Onderwerp: Beantwoording zienswijzen ontwerpbestemmingsplan '5e herziening Schil, locatie Oranjepark', en Ontwerpbeschikking omgevingsvergunning voor het bouwen van 29 woningen met parkeerplaatsen en aanleggen van een in- en uitrit aan Dubbeldamseweg Noord 46, 48, 50 en 52 en (toekomstige) Bekkershof 1 t/m 25 in Dordrecht

Aan: Raadscommissie Fysieke Leefomgeving gemeente Dordrecht
Van: J.E. Huizinga en VVE-Oranjepark
Datum: 29 november 2021

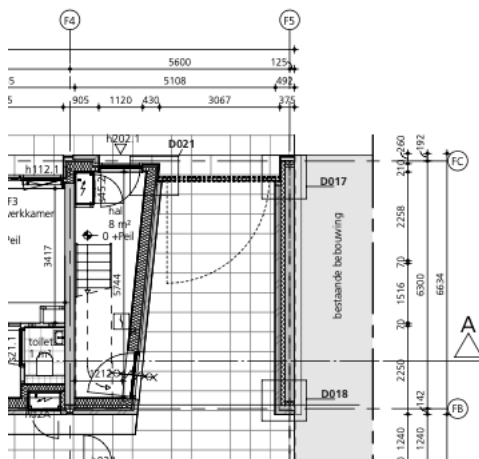
Op welke wijze gaat het langzaam verkeer gebruik maken van deze uitgang? Er is immers geen aparte doorgang gemaakt voor langzaam verkeer en moet zij gebruik maken van de “speedgate”. De speedgate is smaller dan 3 meter (netto breedte – zie screenshot onder) en dat is te smal om hier tegelijk doorheen te gaan. Het verzoek aan de raad om dit te beoordelen.

Punt 5: Privacy:

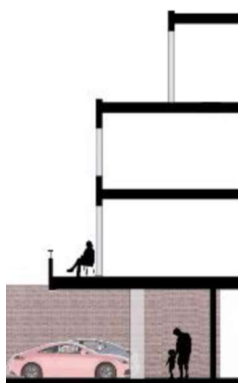
Ondergetekende merkt op dat het hier alleen zicht op slaapkamers betreft. Voorts wordt aangegeven dat er een privacy scherm wordt geplaatst op de kopse kant, grenzend aan ons complex. De raad wordt verzocht te bepalen hier geen standaard privacy scherm te plaatsen maar de gevel hier in metselwerk door te zetten zodat er een robuuste oplossing wordt gerealiseerd. Daarnaast zien wij onderstaand plaatje, deze is in strijd met het gestelde antwoord dat de galerij alleen voor logistieke doeleinden (verkeersbewegingen) gebruikt zal worden.
